プロダクトニュース

訂正再発行

生産終了商品のお知らせ

No.2011191(2)

■外形寸法

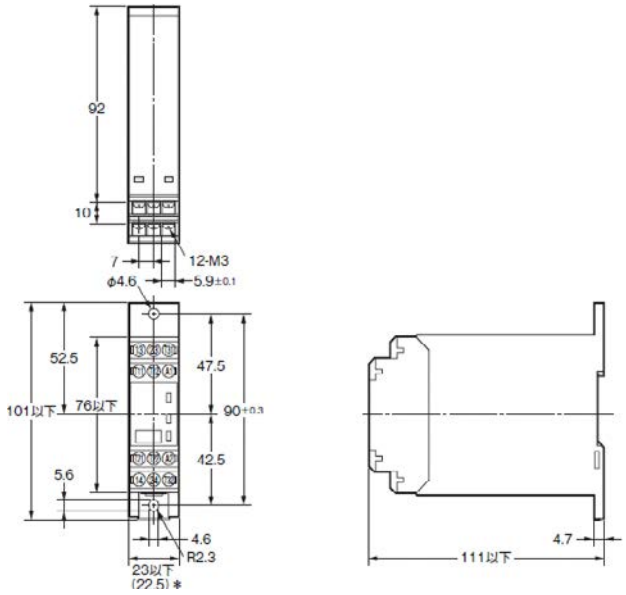
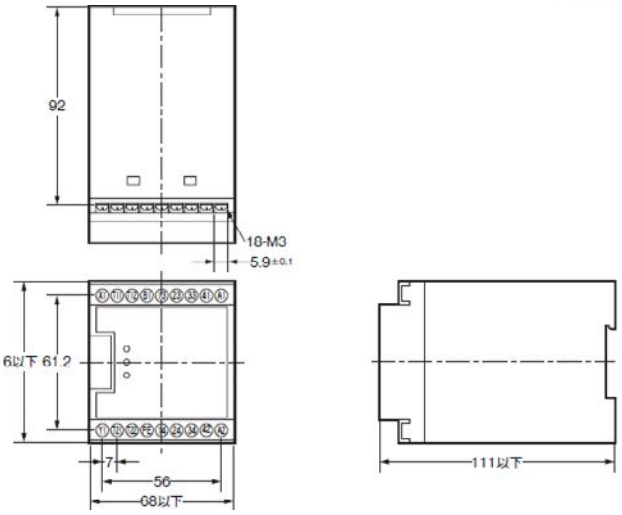
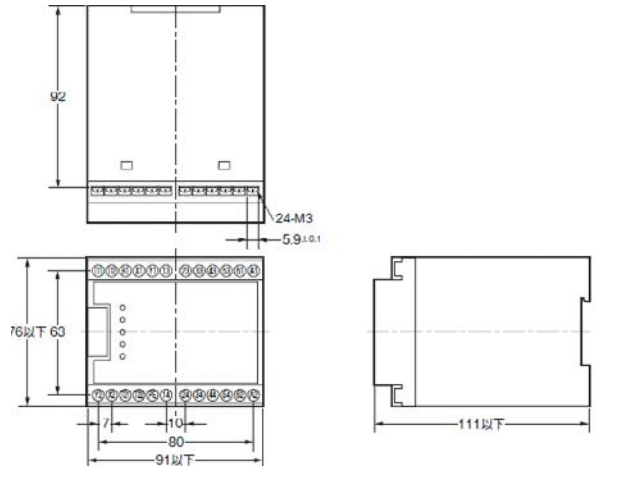
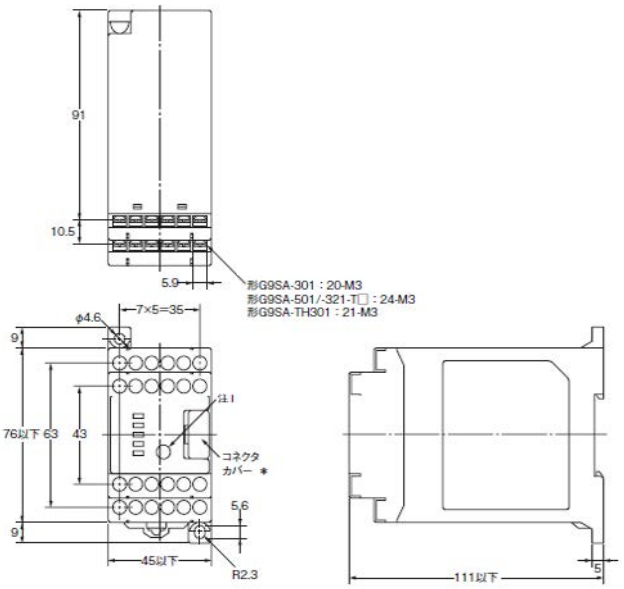
・外形寸法が異なります。
・一部形式で取付方法が異なります。
・端子配置が異なります。

生産終了商品 G9Sシリーズ	推奨代替商品 G9SAシリーズ
G9S-2001／G9S-2002  **G9S-301**  **G9S-501／G9S-321-T□**  	**G9SA-301／G9SA-501／G9SA-321-T□**

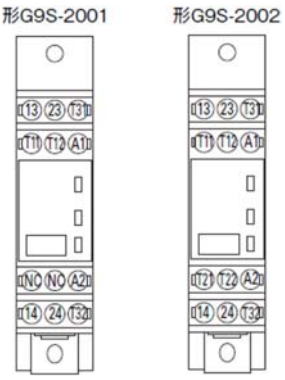
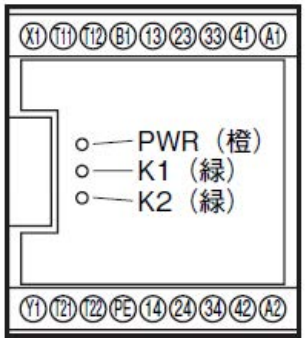
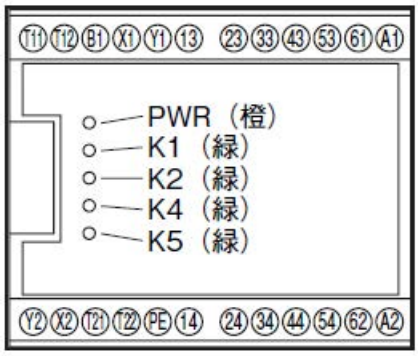
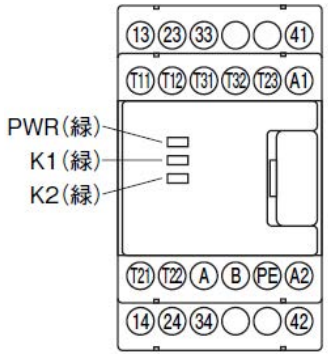
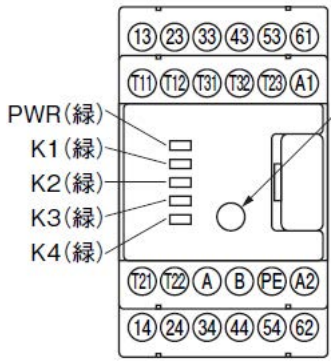
推奨代替商品形式	本体の色	外形寸法	配線接続	取付寸法	定格性能	動作特性	操作方法
G9SA-301 AC/DC24	○	×	×	×	○	○	○
G9SA-301 AC100-240	○	×	×	×	○	○	○
G9SA-321-T075 AC/DC24	○	×	×	×	○	○	○
G9SA-321-T075 AC100-240	○	×	×	×	○	○	○
G9SA-321-T15 AC/DC24	○	×	×	×	○	○	○
G9SA-321-T15 AC100-240	○	×	×	×	○	○	○
G9SA-321-T30 AC/DC24	○	×	×	×	○	○	○
G9SA-321-T30 AC100-240	○	×	×	×	○	○	○
G9SA-501 AC/DC24	○	×	×	×	○	○	○
G9SA-501 AC100-240	○	×	×	×	○	○	○
